Oggetto: D. L.vo n. 152/2006 (e s.m.i.) Parte II - Procedimento nazionale di Valutazione di Impatto Ambientale (V.I.A.), relativo all'intervento "Costruzione ed esercizio di un impianto di produzione di energia elettrica da fonte eolica denominato "Montagnola", sito nel comune di Ferrandina (MT) in loc. Montagnola, e delle opere ed infrastrutture connesse site anche nel comune di Salandra (MT) e Garaguso (MT), avente potenza nominale pari a 34 MW". Proponente: GR Value Development srl. Trasmissione D.G.R. n. 851 del 25/11/2020.

**OGGETTO** D. L.vo n. 152/2006 (e s.m.i.) - Parte II; Parere sfavorevole della Regione Basilicata nell'ambito del procedimento di V.I.A. nazionale relativamente al progetto "Costruzione ed esercizio di un impianto di produzione di energia elettrica da fonte eolica denominato "Montagnola", sito nel comune di Ferrandina (MT) in loc. Montagnola, e delle opere ed infrastrutture connesse site anche nel comune di Salandra (MT) e Garaguso (MT), avente potenza nominale pari a 34 MW". Proponente: GR Value Development srl

RELAZIONE ISTRUTTORIA

Progetto:	Costruzione ed esercizio di un impianto di produzione di energia elettrica da fonte eolica denominato "Montagnol

#### Confronto della visibilità teorica tra gli aerogeneratori in progetto e gli aerogeneratori esistenti

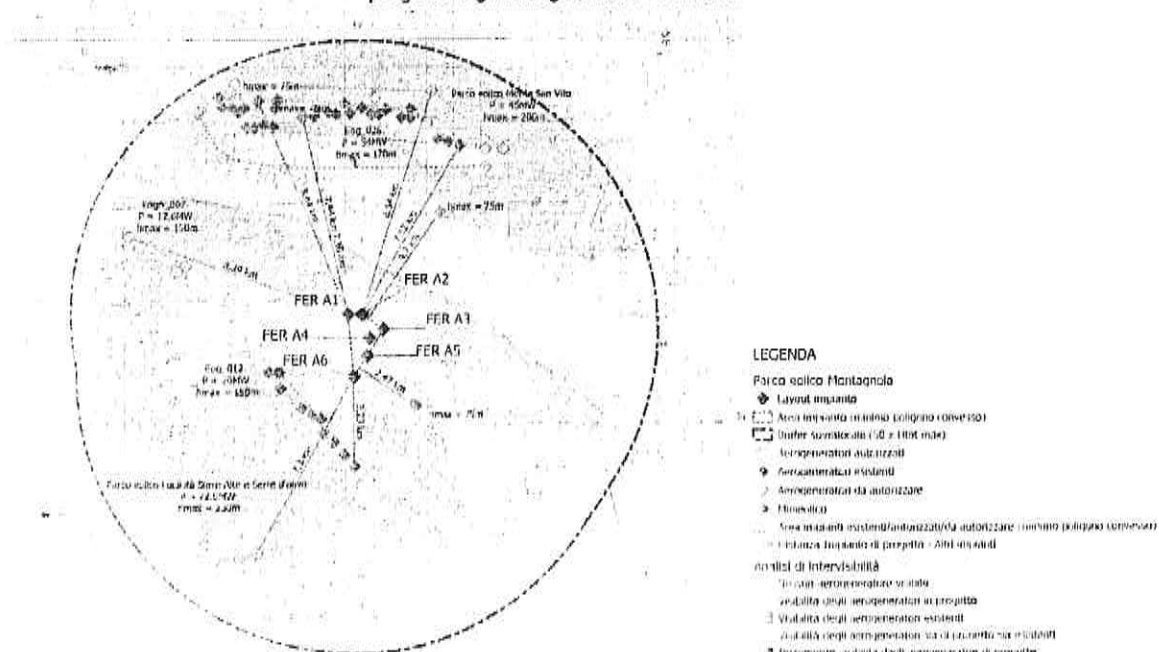
- non sono stati compiutamente analizzati e descritti i diversi ricettori presenti in prossimità degli aerogeneratori;
- la carta dell'intervisibilità cumulata, sommando quella dell'impianto in progetto con quella dovuta agli impianti esistenti/autorizzati, evidenzia la notevole pressione causata dagli impianti eolici, presenti e potenziali, all'interno del territorio indagato;
